規格變更通知

HE2B 型 促動開關

關於 HE2B 型促動開關及 HE1G-L 型/HE2G 型手握式促動開關的規格有所變更，特此通知。

(1) 開關端子的電鍍

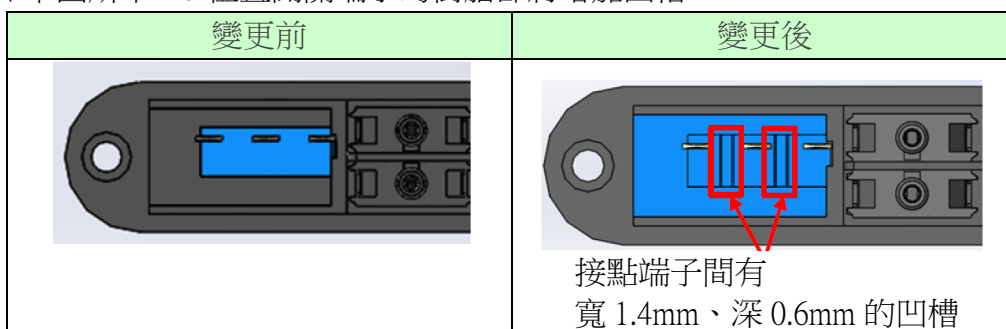
如下圖所示，3 位置開關的端子由從鍍銀更改為鍍霧錫。

(2) 開關端子的底部形狀

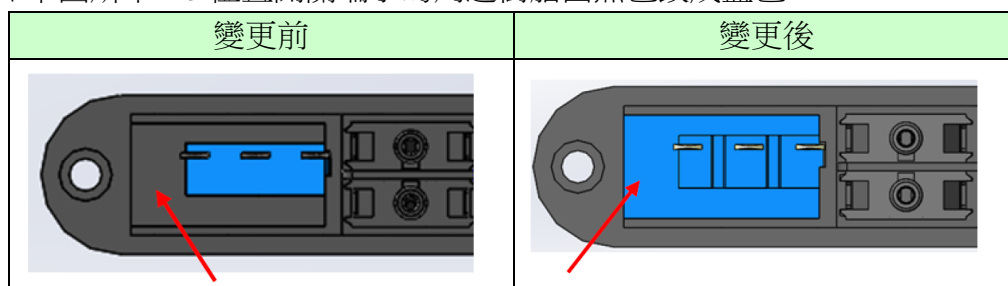
如下圖所示，3 位置開關端子的樹脂部將增加凹槽。
